**ATKLĀTA KONKURSA
“KANALIZĀCIJAS SŪKŅU STACIJAS RĪGĀ, AUGUSTA DOMBROVSKA IELĀ 4,
UN NEPIECIEŠAMO ĀRĒJO ŪDENSVAIDA UN KANALIZĀCIJAS SISTĒMAS
TĪKLU IZBŪVE UN PĀRBŪVE”**

NR.RŪ-2024/12

IEINTERESĒTO PIEGĀDĀTĀJU SANĀKSMES PROTOKOLS Nr.2

2.attēls

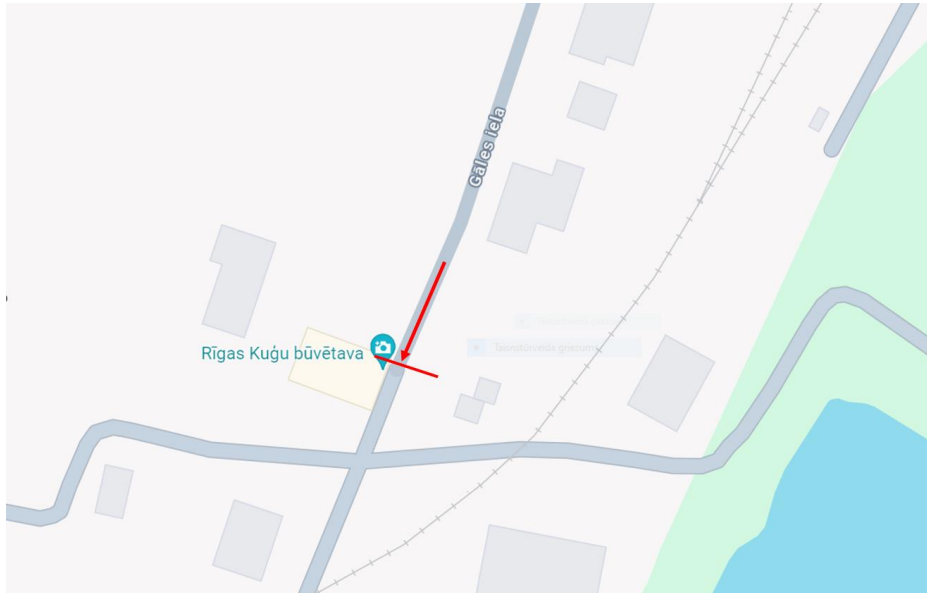
Kur atrodas iebrauktuve Muitas zonā?

Iebrauktuve Muitas zonā norādīta 2.attēlā (ar sarkanu) un 3.attēlā.
